# Projet de révision du PPR des Contamines-Montjoie

## Bilan de la consultation de la population organisée en avril 2013

Septembre 2013

PRÉFET  
DE LA HAUTE-SAVOIE

Boue sur les murs de l'habitation et du chalet garage, situés à cote du bâtiment des services techniques.

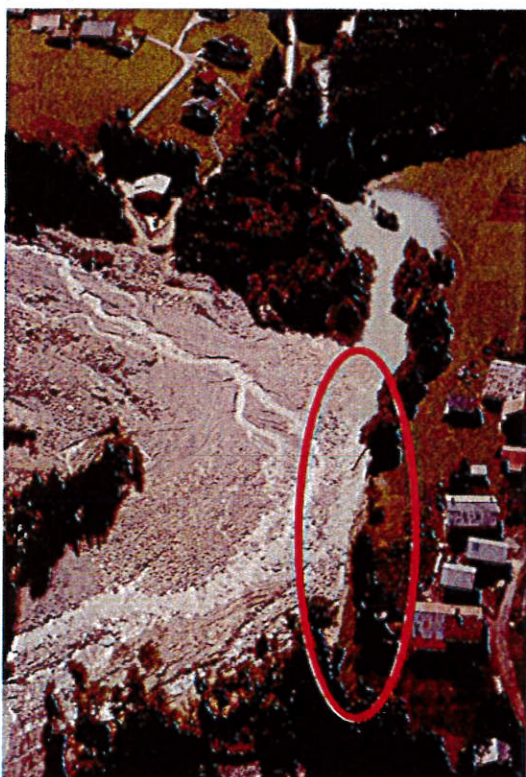
Ils indiquent que le rapport de présentation fait état de plusieurs maisons détruites en 2005 lors de la crue et estiment que ce constat est faux.

- Pour répondre à cette observation, le terme « habitation » est peut être mal choisi. Néanmoins d'après les photos ci-dessous le bâtiment de la « DDE » n'était pas le seul à être endommagé.

Dans le rapport de présentation, il n'est à aucun moment fait allusion à des maisons détruites mais à des maisons endommagées.

Projet de carte des aléas - version mars 2013

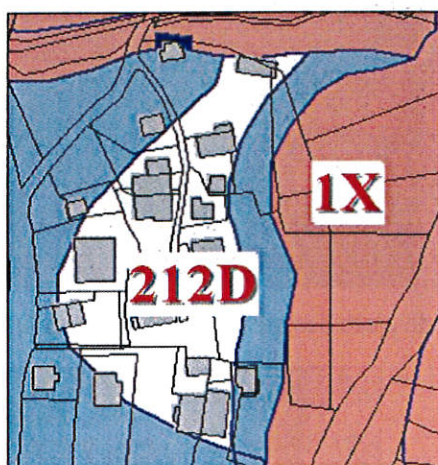
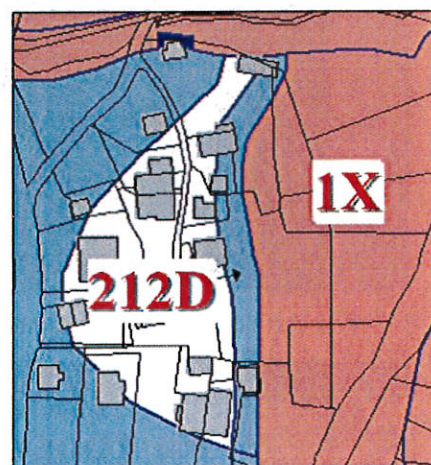
En ce qui concerne le hameau de la Vy, une nouvelle visite a été réalisée sur le terrain le 14 juin 2013. Dans le rapport de présentation soumis à la consultation, il est fait mention à plusieurs reprises de la menace d'un glissement du hameau de la Vy suite à un phénomène d'érosion de berges, engendré par la déviation en rive gauche du lit du Bon Nant, après obstruction de son lit par les matériaux issus de la lave du Nant d'Armançette. Ce terme de « menace » n'est pas tout à fait justifié. Il a été repris dans les différents constats, rapports rédigés suite aux événements de 1964 et 2005. Or aucun bâtiment n'a subi de dommages. Ce terme de « menace » sera retiré du rapport de présentation. Lors des événements de 1964 et 2005 les parcelles 178, 179, 181, 182 et 187 ont été affectés par ce phénomène (voir photos ci-dessous).

Les parcelles 179, 181, 182 et une partie de la 178 sont composées en grande partie de matériaux rapportés (remblais). Par conséquent ceux-ci sont fortement mobilisables lors d'événements semblables à celui de 1964 et 2005.

Afin de prendre en compte la remarque de M. Couaraze et les éléments cités précédemment, des modifications ont été apportées à la carte des aléas et au zonage réglementaire. Les parcelles 181, 182, 179 et une partie des parcelles 178 et 187 ont été qualifiées en aléa fort de glissement de terrain par érosion de berge. Au delà une bande de sécurité d'environ 10 mètres a été qualifiée en aléa moyen de glissement de terrain.

M. BOUVIER

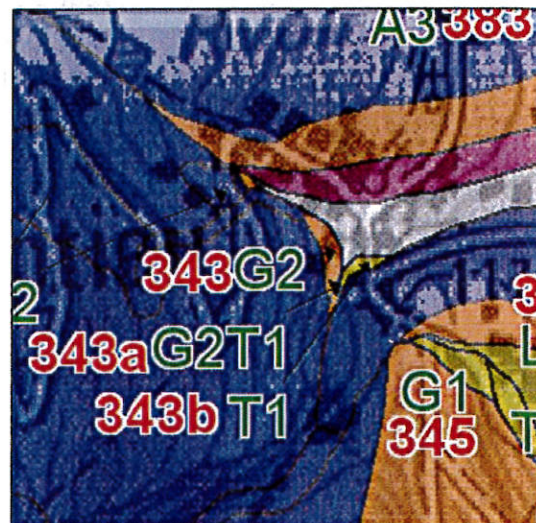
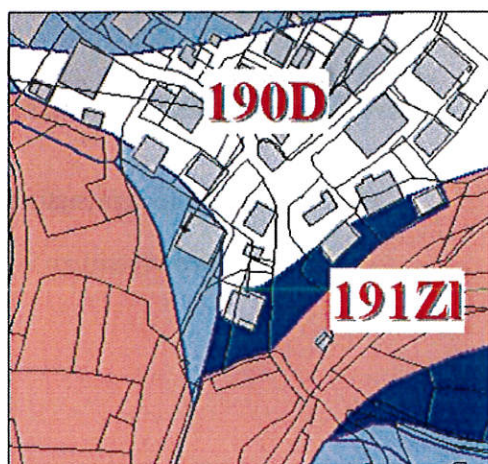
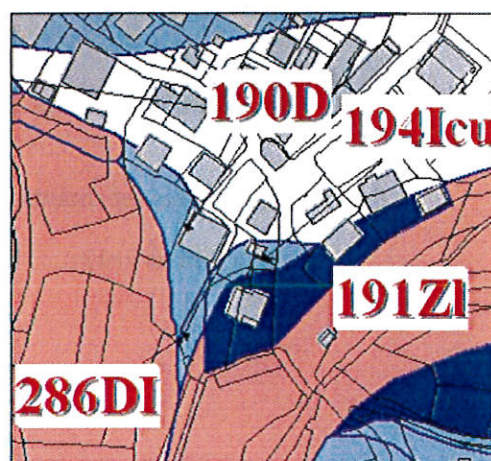
Propriétaire des parcelles n°56 et 57 au Baptieu, il conteste le classement partiel de ses parcelles en zone rouge et en zone bleue 190D.

L'ancienne ferme dépourvue de fondation, implantée sur la parcelle 57 depuis 1809 n'a pas été affectée selon lui par le glissement de 1966 et n'a jamais subi de phénomène d'instabilité de terrain.

Il sollicite une rectification de la limite de la zone rouge.

Suite à la remarque de M. Bouvier, une nouvelle visite a été réalisée sur le terrain le 14 juin 2013.

La zone bleue correspond à l'aléa moyen. Il s'agit d'une zone de précaution à l'aval d'une zone d'aléa fort glissement de terrain. Cette limite a été réajustée au niveau de la parcelle 57 et modifiée au niveau des parcelles 1723 et 271.

Lors de cette visite, M. Bouvier a également transmis de nouveaux éléments concernant la lave torrentielle du Nant Rouge. Lors de l'évènement de 1969, les eaux boueuses auraient envahi son terrain sur les parcelles 1716 et une partie de la 1374. Par conséquent il a été rajouté sur la carte des aléas, un aléa faible de crue torrentielle.

**M. PAIN ET MME BIBOLLET PAIN**

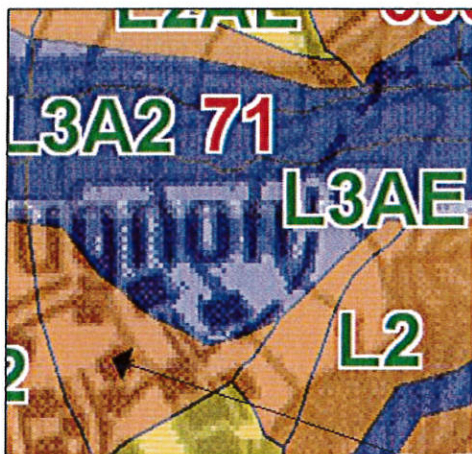
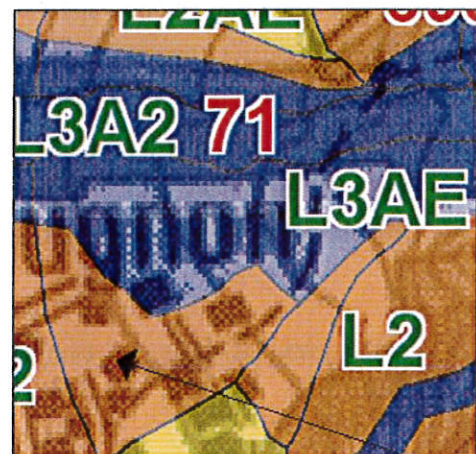
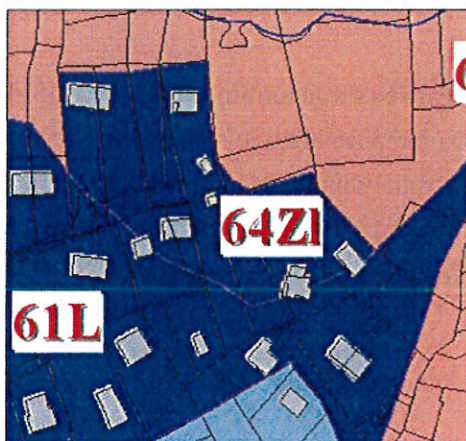
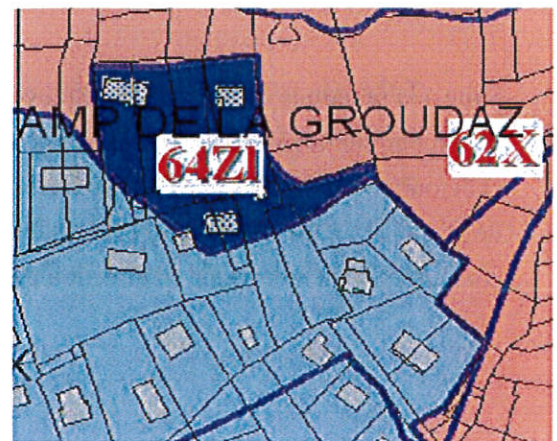
Ils précisent que leur chalet est situé à quelques mètres en contre bas d'une très ancienne ferme habitée de 1730 à 1920 environ, aujourd'hui à l'état de ruine, mais n'ayant jamais subi de dommage lié aux crues d'Armançette. Ils ajoutent que la topologie du terrain, un triangle surélevé par rapport aux autres parcelles attenantes, détournerait le flux d'une crue éventuelle.

Suite à la remarque de M. Pain, une nouvelle visite a été réalisée sur le terrain le 14 juin 2013. Il y a en effet un îlot légèrement surélevé, avec une pente faible où repose la ruine d'un ancien chalet. Celui-ci détourne de part et d'autre les écoulements possibles. La ruine semble néanmoins vulnérable, en cas de phénomène, même si aucun évènement ne l'a affectée auparavant. De plus cet îlot pourrait être contourné avant de revenir en direction des parcelles 279 et aval. (voir photos ci-dessous).

Compte tenu des éléments, il est proposé de passer les parcelles 281, 282 et 1533 en zone d'aléa moyen (L2). Ce qui aurait pour effet de les classer en zone 61L au lieu de 64 ZI.

#### Projet de zonage réglementaire- version mars 2013

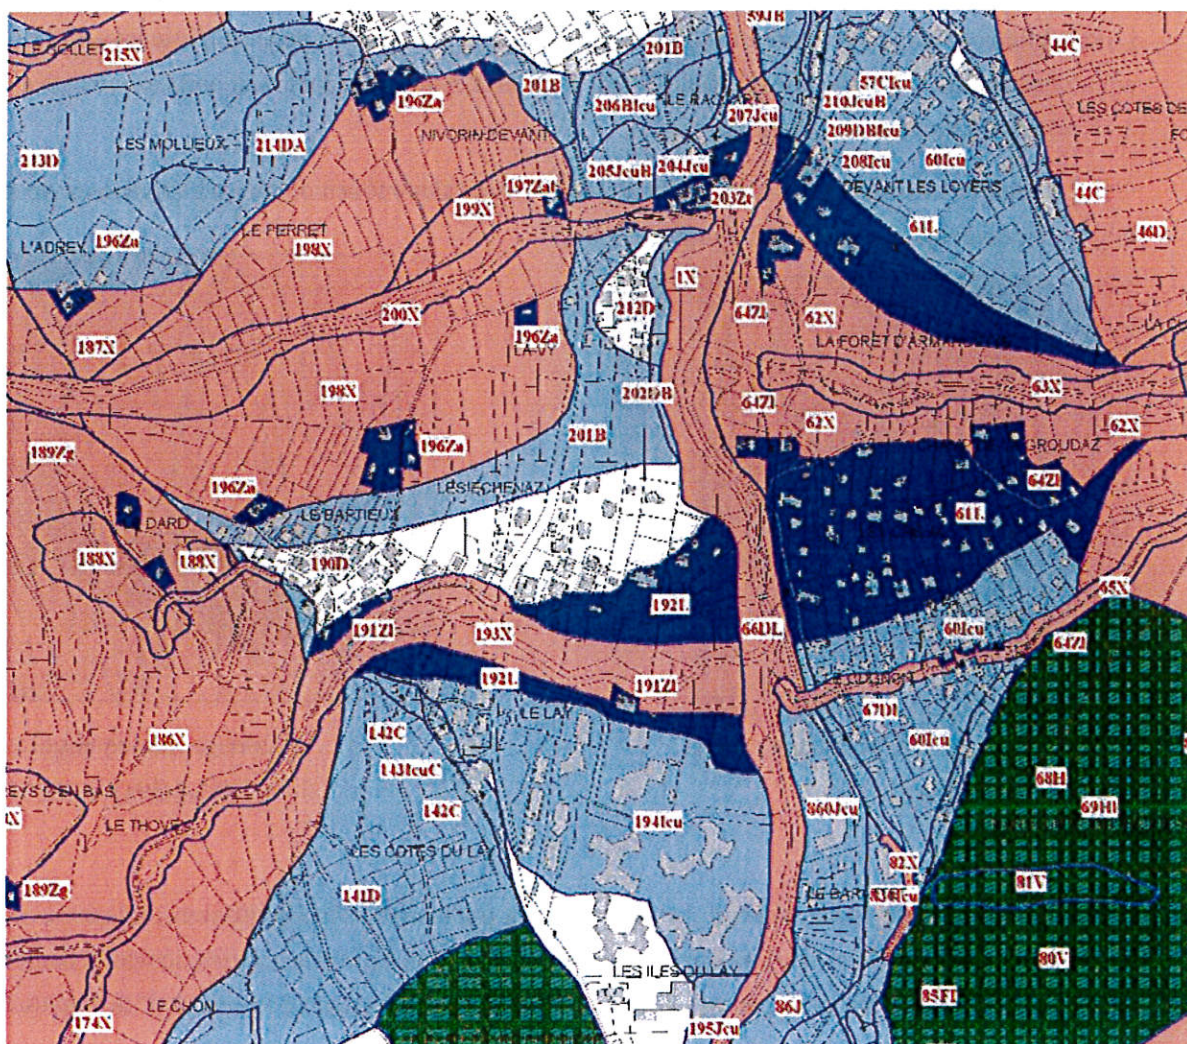
La DDT propose également de tenir compte de la forte contestation de la municipalité et du public sur le volet réglementaire du projet de PPR s'appliquant aux zones d'aléa moyen de lave torrentielle sur les secteurs du Cugnon et du Lay.

La DDT valide les modifications proposées par le bureau d'études MB Management relatives à la qualification des différents aléas naturels étudiés par le projet de plan de prévention des risques naturels (PPR).

Il est proposé, en accord avec le service de Restauration des Terrains en Montagne (RTM), de modifier le règlement L (projets nouveaux) du projet de PPR, afin de rendre constructible les zones affectées par l'aléa moyen de lave torrentielle. Ce droit à construire sera toutefois encadré par des prescriptions particulières permettant réduire au maximum la vulnérabilité des constructions dans ces zones.
